令05原機（科保）047  
令和5年9月13日

核燃料物質使用変更許可申請書の一部補正について

補正後の核燃料物質使用変更許可申請書

第7-1-1図 国立研究開発法人日本原子力研究開発機構原子力科学研究所配置図

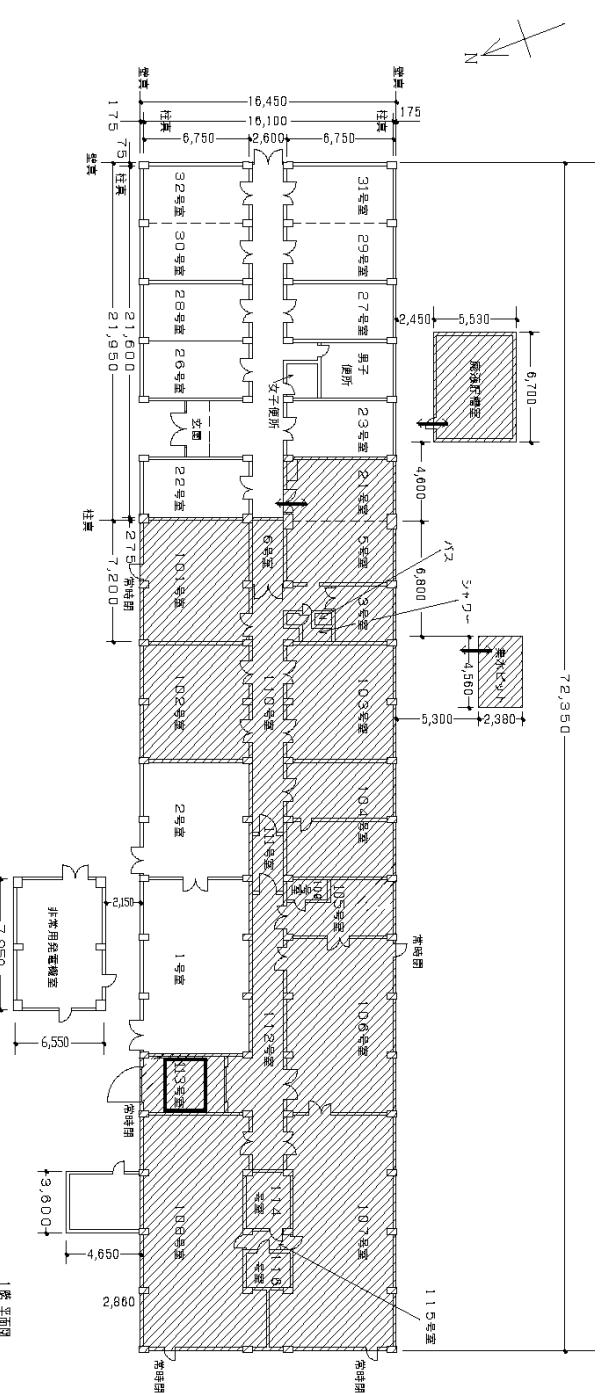
変更前	変更後	備考
 <p>(全部削除)</p> <p>-----:周辺監視区域境界</p> <p>プルトニウム研究1棟</p>		<p>全部削除 (プルトニウム研究1棟の使用の廃止のため)</p>

第7-1-2図 プルトニウム研究1棟付近図

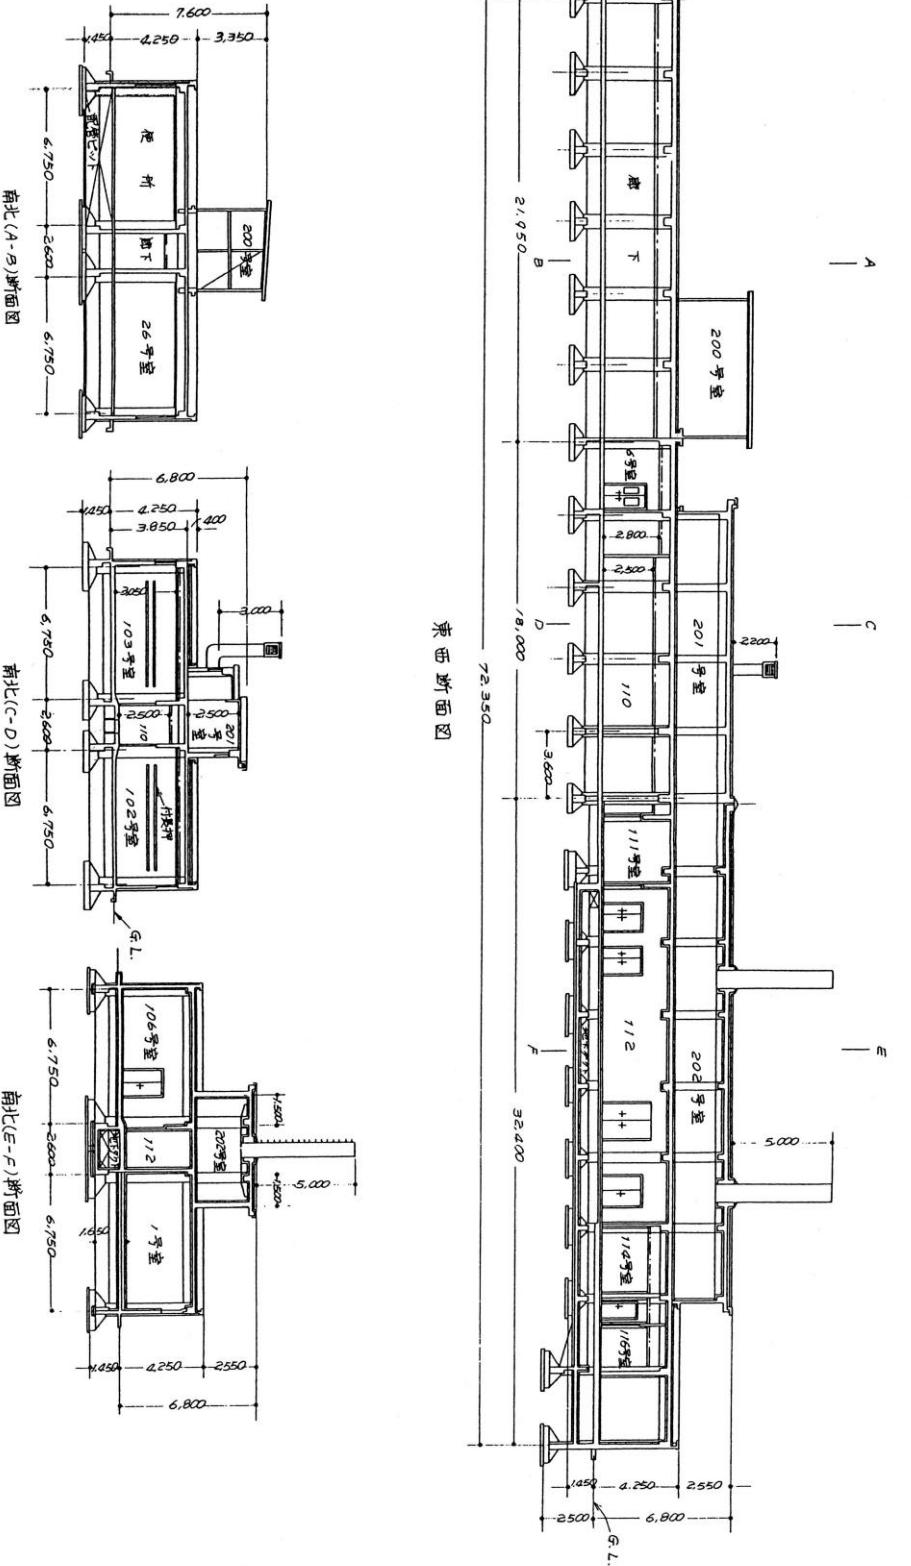
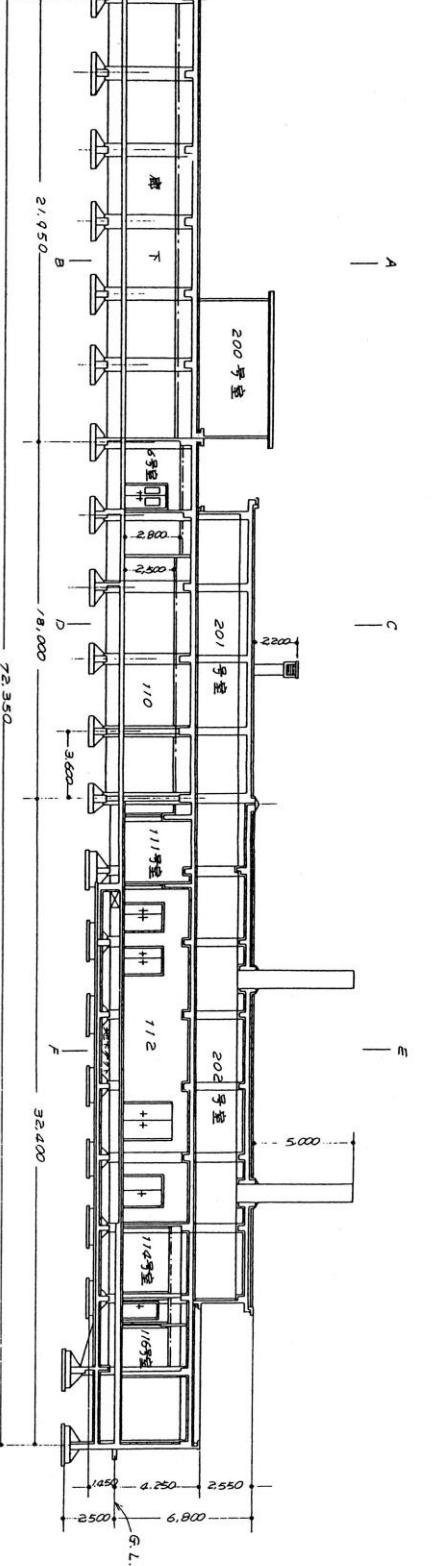
変更前	変更後	備考
 <p>(全部削除)</p>		<p>全部削除 (プルトニウム研究 1 棟の使用の廃止のため)</p>

変更前	変更後	備考
<p>第3-6(2)図 使用、貯蔵及び廃棄の場所（第4研究棟 2階）</p>	<p>第3-6(2)図 使用、貯蔵及び廃棄の場所（第4研究棟 2階）</p>	 : 貯蔵の場所の追加  : 間仕切りの変更

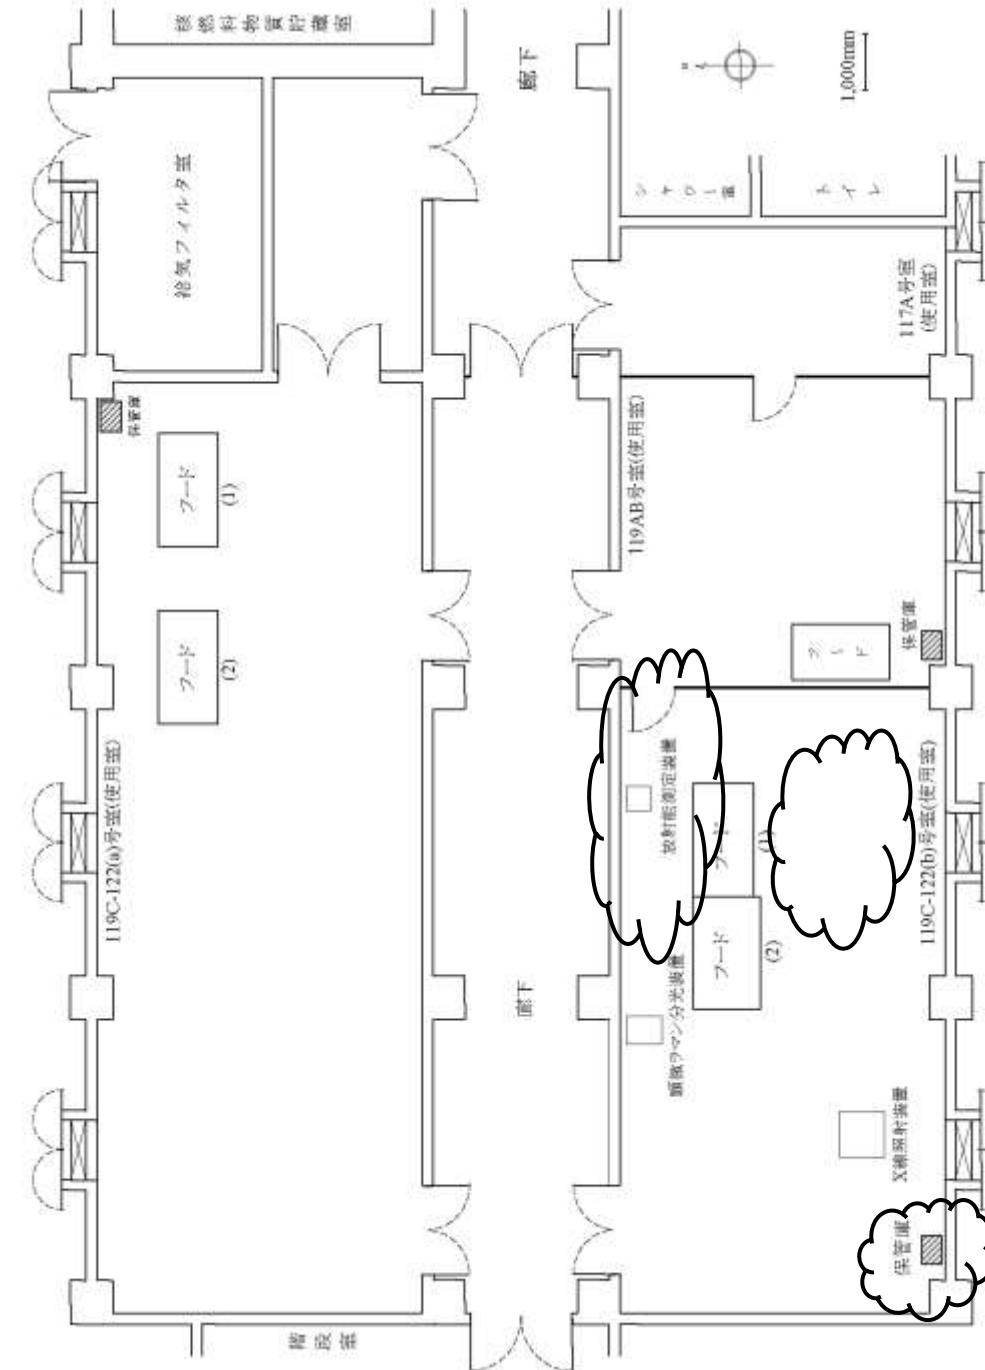
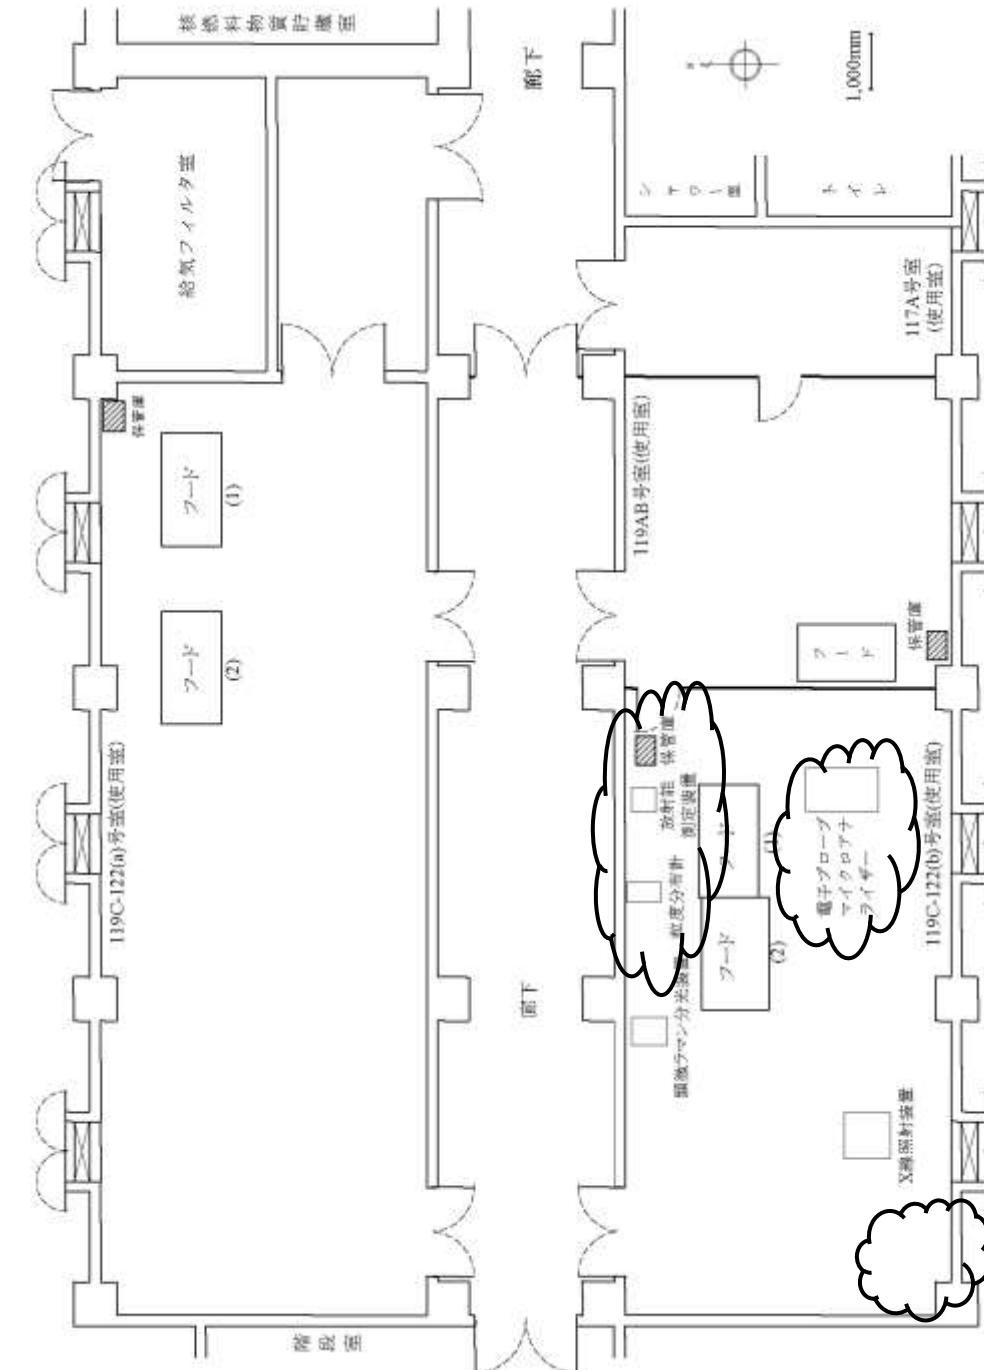
- ③ 「第3－6(1)図 使用、貯蔵及び廃棄の場所(第4研究棟1階)」において、119C－122(b)号室の貯蔵の場所を変更する。
- ④ 「第3－6(2)図 使用、貯蔵及び廃棄の場所(第4研究棟2階)」において、204A号室に貯蔵の場所を追加する。また、間仕切りの記載を変更する。
- ⑤ 「第4－5図 117A、119AB、119C－122(a)、119C－122(b)号室配置図」、「第4－6図 201A、201BC－203C、202A、202BC－204C、203AB、203C1、204A、204B号室配置図」及び「第4－14図 309、310BC号室配置図」において、取扱設備・機器及び保管庫に係る記載を追加、変更及び削除する。また、このうち第4－6図について、間仕切りの記載を変更する。

第4-5図 117A、119AB、119C-122(a)、119C-122(b)号室配置図

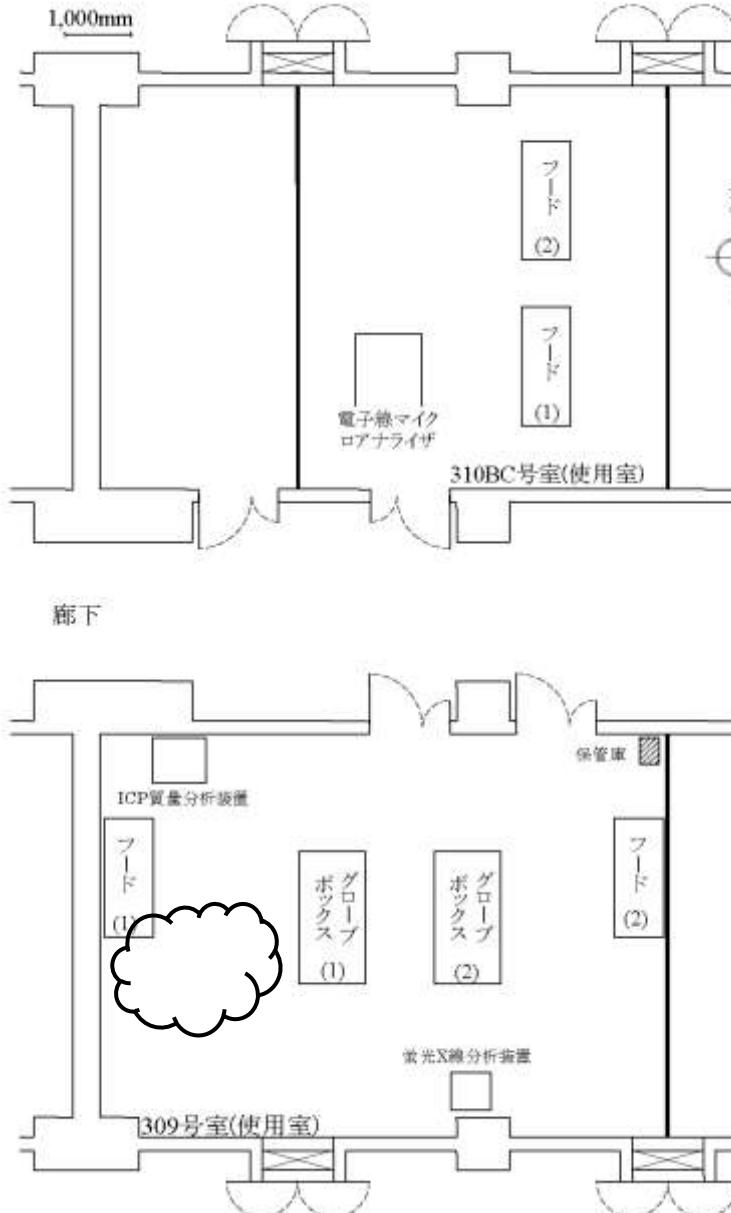
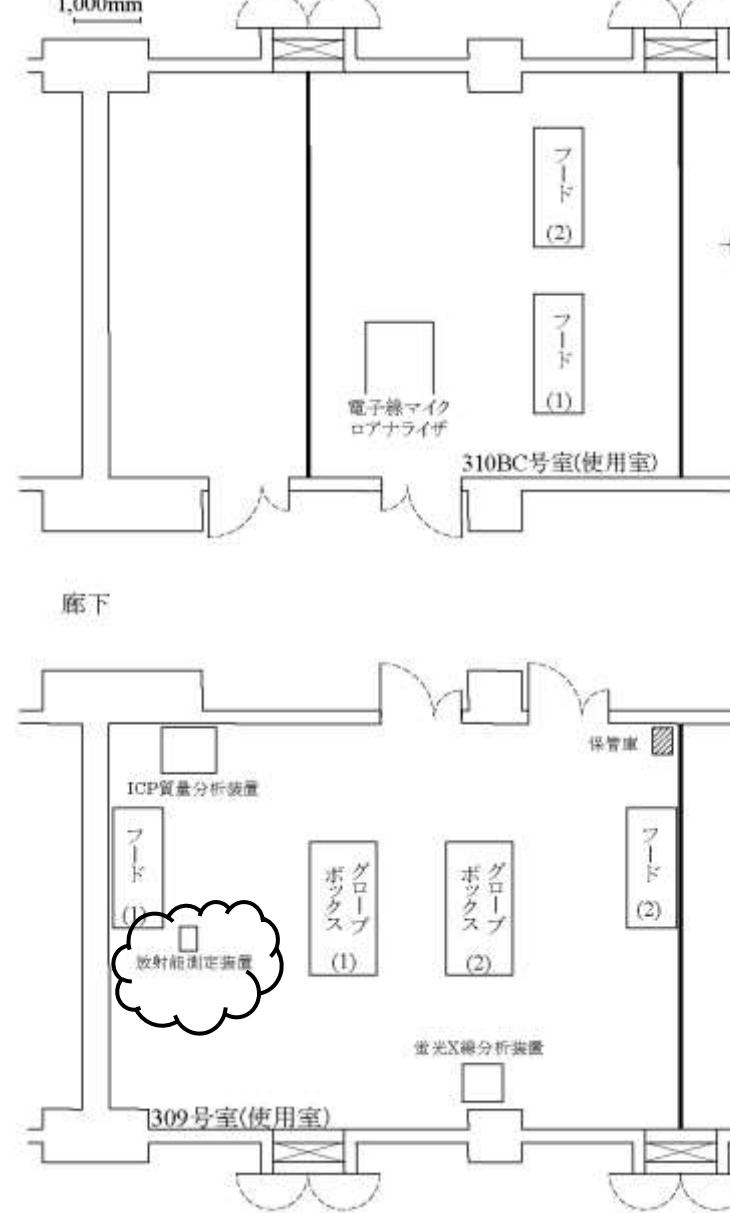
変更前	変更後	備考
		<p>：装置の追加、保管庫の配置変更及び記載の適正化(装置名のレイアウトの変更)</p> <p>：保管庫の配置変更</p>

第4-14図 309、310BC号室配置図

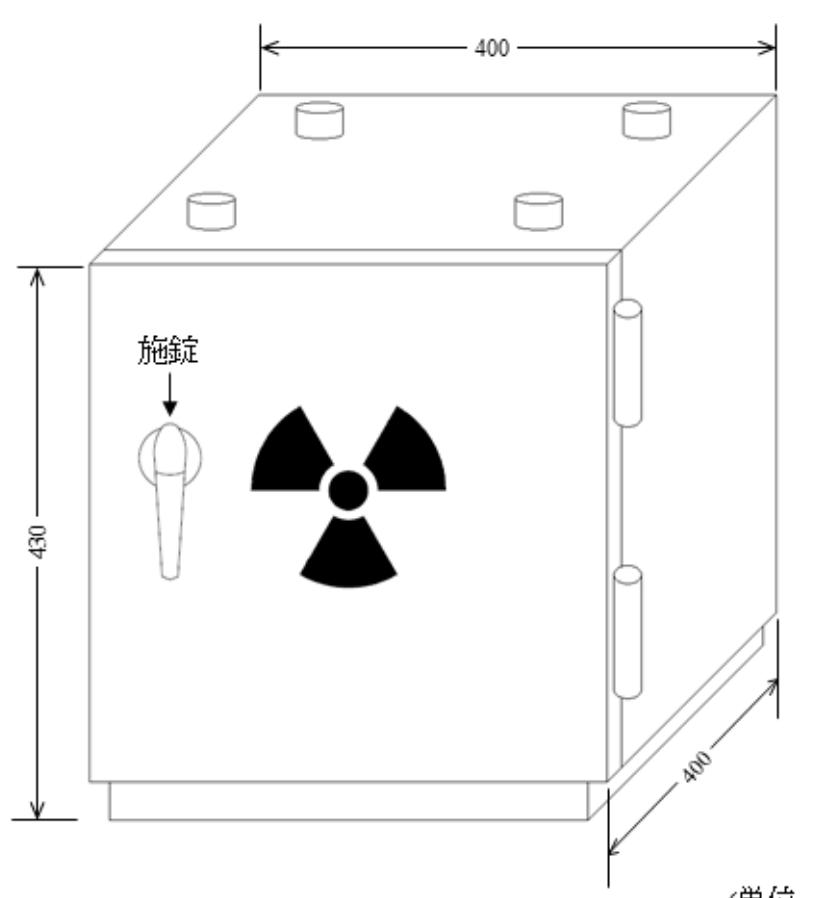
- ① 「第3－2図 第4研究棟平面図(2階)」において、間仕切りの記載を変更する。
- ② 「第3－5図 第4研究棟内実験室配置図」において、119C－122(b)号室に使用の目的8の記載を追加し、309号室に使用の目的2の記載を追加する。また、319号室の使用の目的2の記載を使用の目的4に変更し、202A号室及び403AB号室の使用の目的3の記載を使用の目的2に変更する。このほか、間仕切りの記載を変更する。

変更前	変更後	備考
 <p>廊下</p> <p>310BC号室(使用室)</p> <p>電子線マイクロアナライザ</p> <p>フード (2)</p> <p>フード (1)</p> <p>309号室(使用室)</p> <p>ICP質量分析装置</p> <p>ボックスタブ (1)</p> <p>ボックスタブ (2)</p> <p>放射能測定装置</p> <p>蛍光X線分析装置</p> <p>フード (1)</p> <p>フード (2)</p>	 <p>廊下</p> <p>310BC号室(使用室)</p> <p>電子線マイクロアナライザ</p> <p>フード (2)</p> <p>フード (1)</p> <p>309号室(使用室)</p> <p>ICP質量分析装置</p> <p>ボックスタブ (1)</p> <p>ボックスタブ (2)</p> <p>放射能測定装置</p> <p>蛍光X線分析装置</p> <p>フード (1)</p> <p>フード (2)</p>	 <p>: 装置の追加</p>
